**Modulo per la presentazione delle osservazioni per i piani/programmi/progetti sottoposti a procedimenti di valutazione ambientale di competenza statale**

ID: Codice procedura (ID\_VIP/ID\_MATTM):10844

Impianto per la produzione di energia elettrica da fonte eolica, costituito da 6 aerogeneratori della potenza complessiva di 37,2 MW, un sistema di accumulo da 25 MW e relative opere connesse in località "Rempillo" nel comune di Pitigliano (GR).

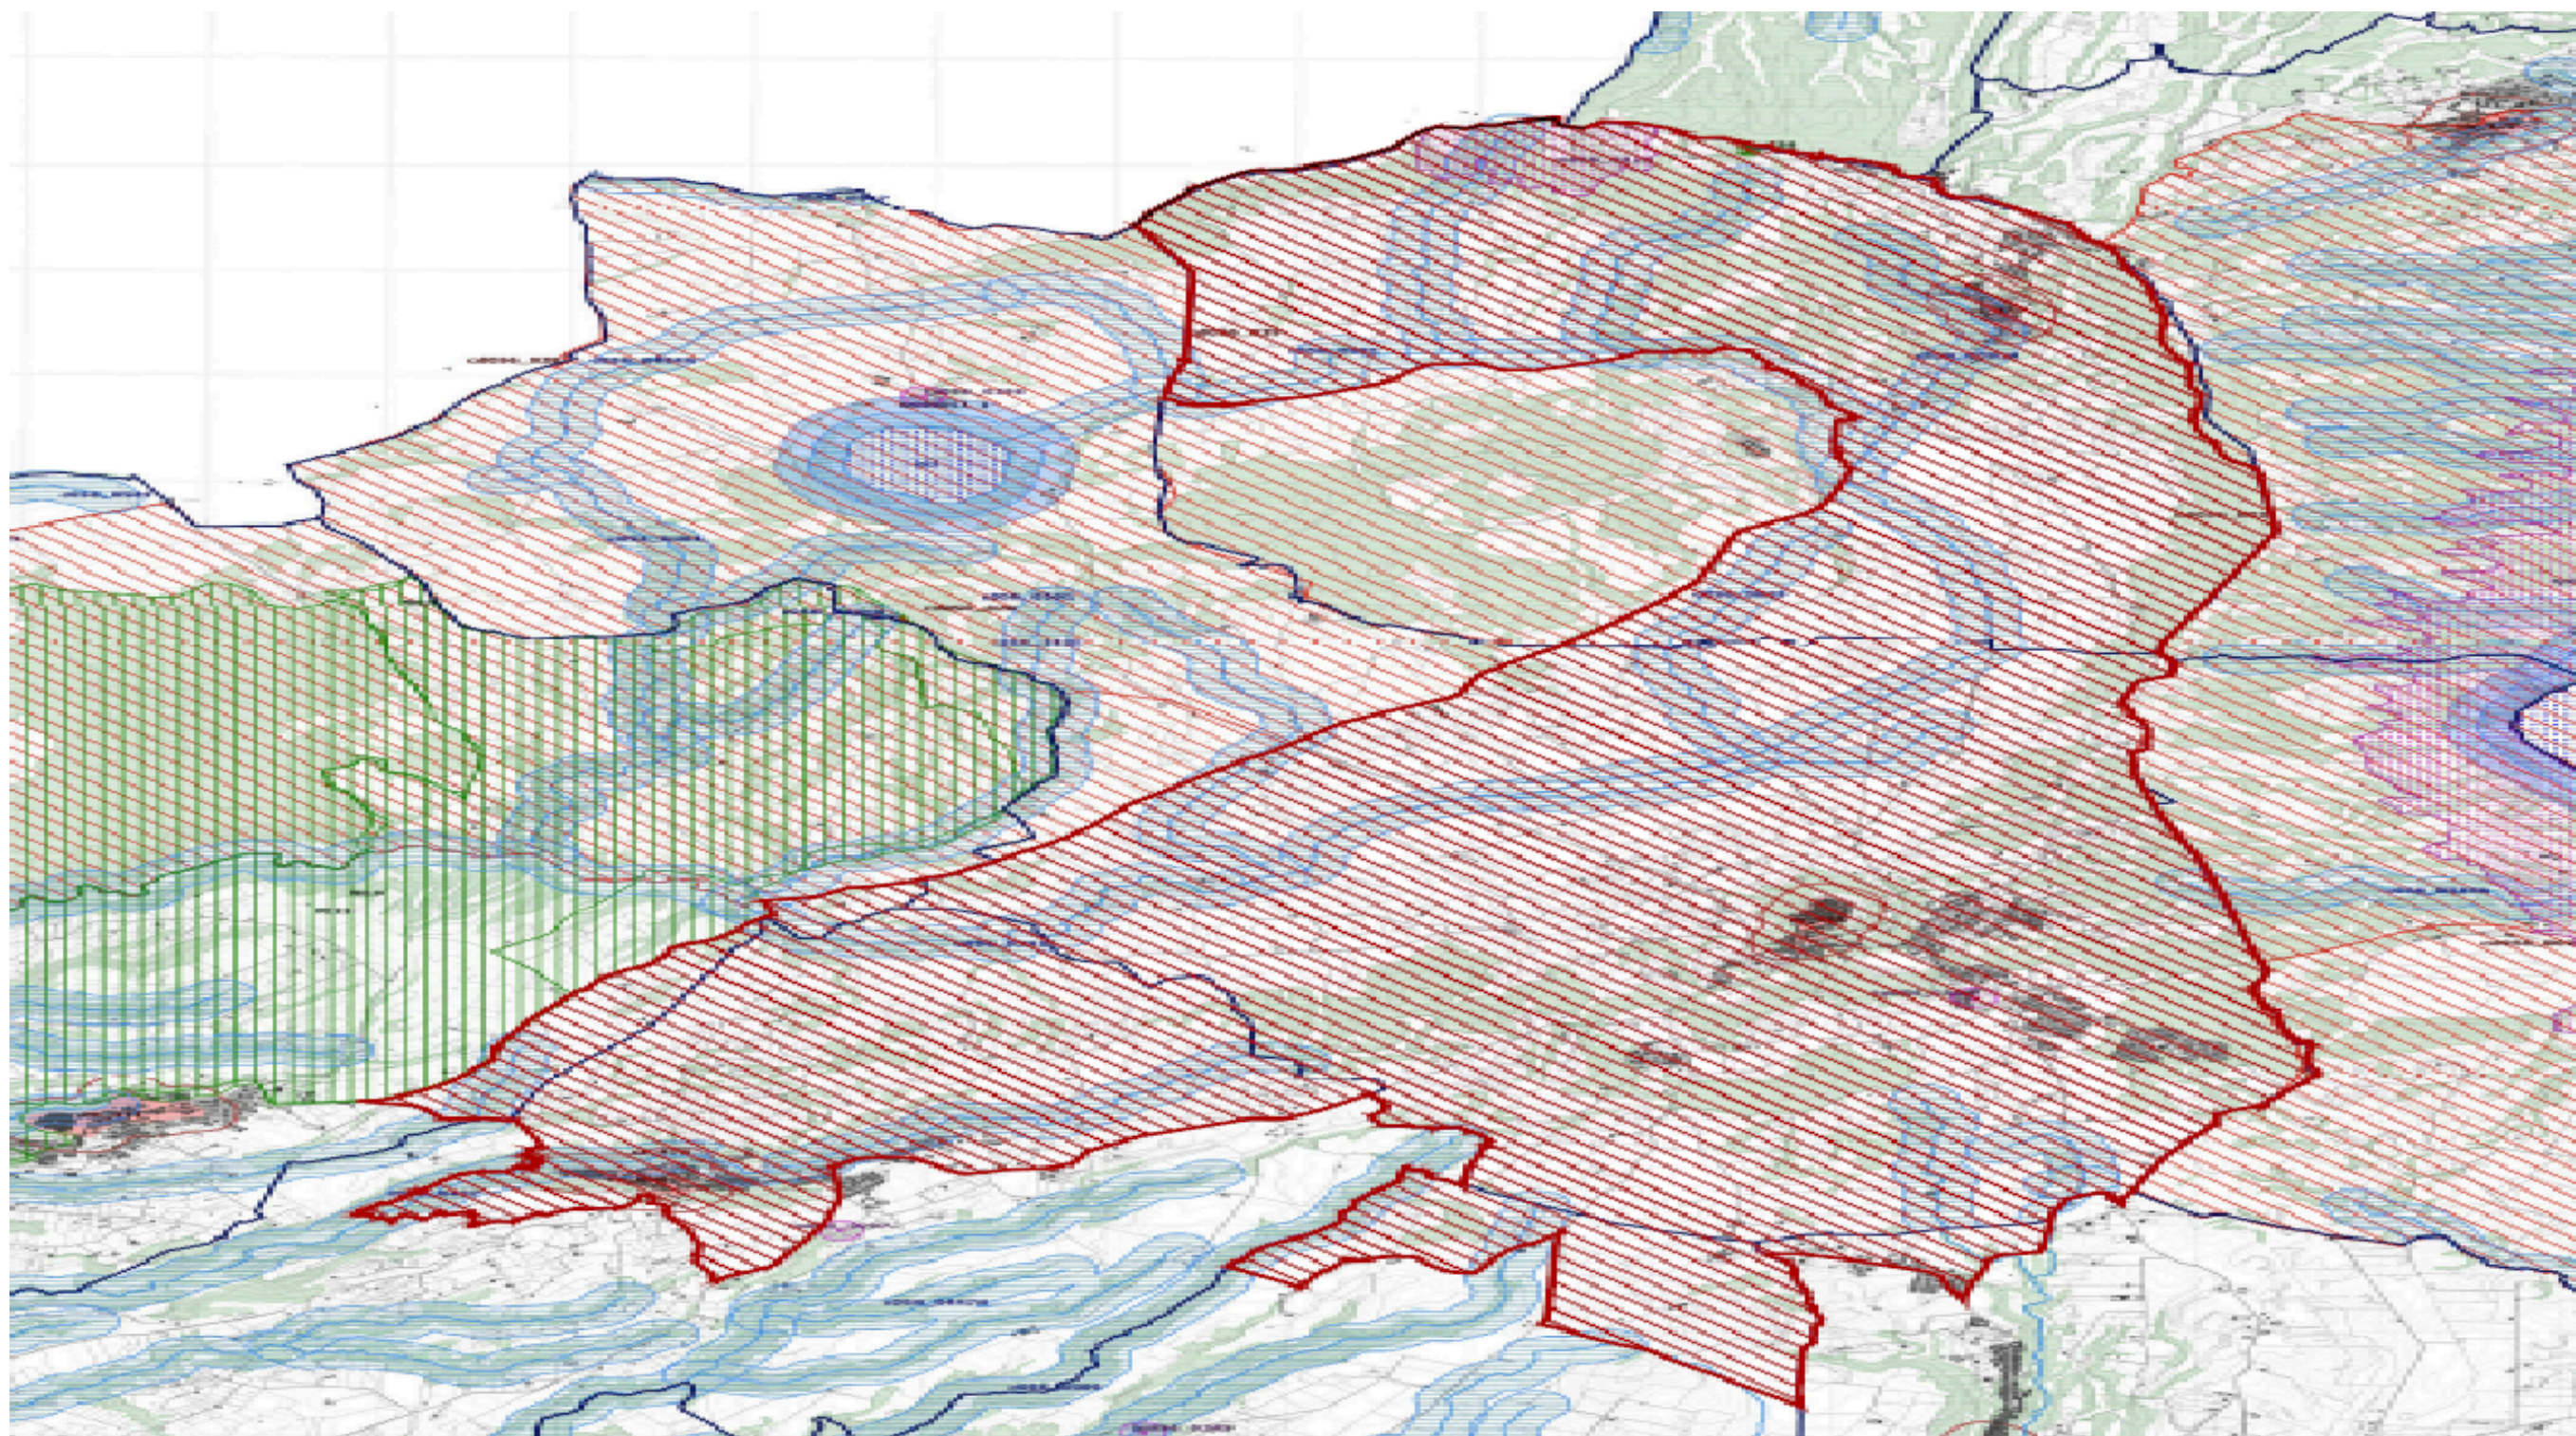
Alla luce del combinato disposto dal "vincolo sul patrimonio paesaggistico (artt. 136 e ss. e 142 del decreto legislativo n. 42/2004 e ss.mm.ii.) e sui beni culturali" (artt. 10 e ss. del decreto legislativo n. 42/2004 e ss.mm.ii.) e dal comma 8 lettera c-quarter del D.Lgs 191/2021 e ss.mm.ii si evince che, ad oggi, le aree in cui sono previsti gli insediamenti dei sei aereogeneratori dell'impianto eolico denominato "Rempillo" non sono idonee perché ricadono tutte all'interno della fascia di rispetto dei **beni paesaggistici di notevole interesse pubblico denominati "Conca del Lago di Mezzano e territorio circostante" (D.M. 22.05.1976)** comprendente anche il **vincolo "Selva del Lamone" (D.M. 22.05.1984)** tutelati **dall'art. 136 del Codice dei Beni Culturali e del Paesaggio** e in particolare un aereogeneratore ( P01) è a 100 metri dal primo vincolo citato e gli altri cinque compresi in una distanza massima tra 1 km e 2 km ( vedi immagine n. 1 dell'ALLEGATO). Nella fascia di rispetto dei 3 km anche la porzione di vincolo rappresentato dalla Selva del Lamone che gode di altre importanti tutele in quanto Riserva Naturale regionale (L. 394/91 e L.R. 29/97), Zona di Protezione speciale (ZPS) insieme ai Monti di Castro collegati tra loro da una Zona di Conservazione Speciale (ZSC), il sistema fluviale Fiume Fiora-Olpeta. La Selva del Lamone oltre il vincolo paesaggistico di notevole interesse pubblico che la rende area non idonea all'installazione degli impianti FER anche nelle sue fasce di rispetto dei 3 km, gode di un'altra tutela che ne rivela l'importanza di area di importanza internazionale per l'avifauna IBA (012) che viene collegata all'altra IBA (099) Lago di Bolsena attraverso la ZPS Caldera di Latera e la ZSC Lago di Mezzano che insieme sono compresi nel vincolo paesaggistico " Conca Lago di Mezzano..." e verranno uniti dal nuovo vincolo paesaggistico "*Ambito paesaggistico, geologico e geomorfologico dell'orlo della caldera di Latera e delle sue pendici interessate dai centri eruttivi periferici*" ( si veda a riguardo la proposta pubblicata sul sito del MIC in data 09/08/2023 e

l'immagine n. 2 dell' ALLEGATO) all'area di notevole interesse pubblico " Conca del lago di Bolsena" (D.M. 24.10.1960). Praticamente una vasta zona che per interesse paesaggistico e naturalistico oltre che storico, archeologico e identitario rappresenta un unicum nel panorama nazionale.

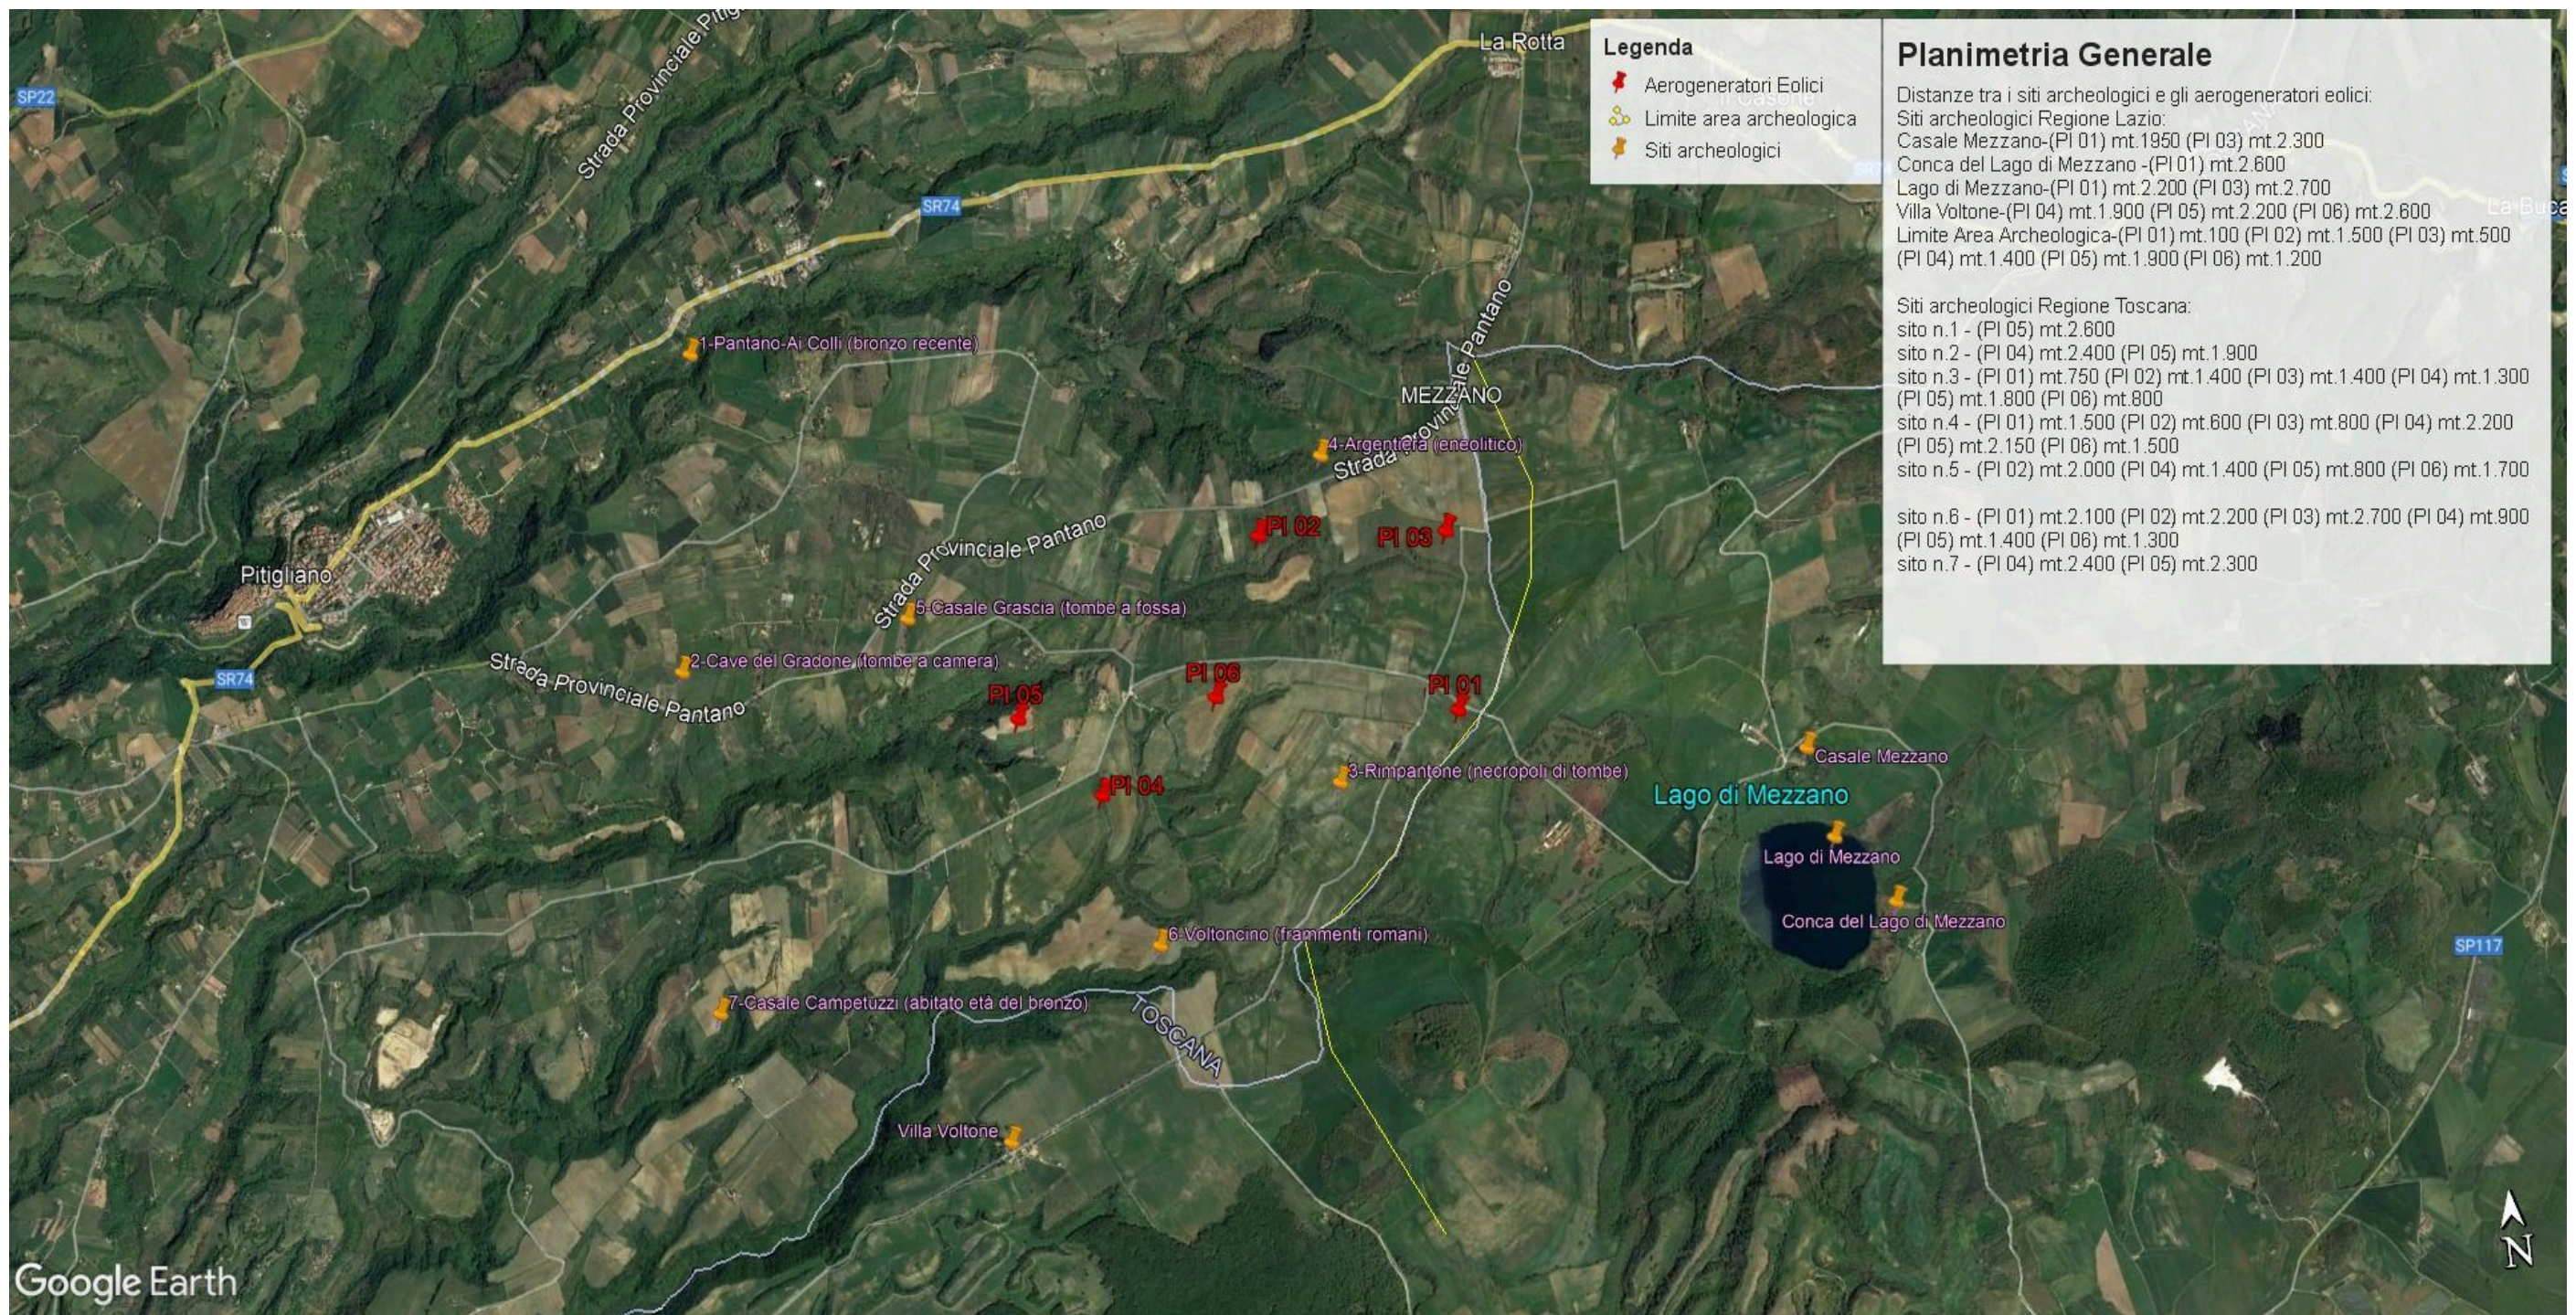
Inoltre, la zona in cui insisterebbe l'impianto eolico industriale Rempillo è compresa nelle fasce di rispetto di 3 km di diversi beni archeologici tutelati dalla parte II del Codice dei Beni Culturali (vedi

Allegato, immagine n. 3). Inoltre le pale P04 e P05 ricadono all'interno di un'area archeologica che la Proponente vorrebbe cancellare per il semplice fatto che non è riportata nel documento regionale ma nel documento provinciale come meglio dettagliato nell'Osservazione n. 5. Alla luce di quanto documentato appare chiaro quindi che la collocazione dell'impianto non ha tenuto conto alcuno dei vincoli dell'area nella quale è stato progettato e l'inserimento dell'impianto eolico nel paesaggio e sul territorio non è corretto (Allegato IV delle Linee guida nazionali di cui al D.M dello Sviluppo economico del 10.09.2010).
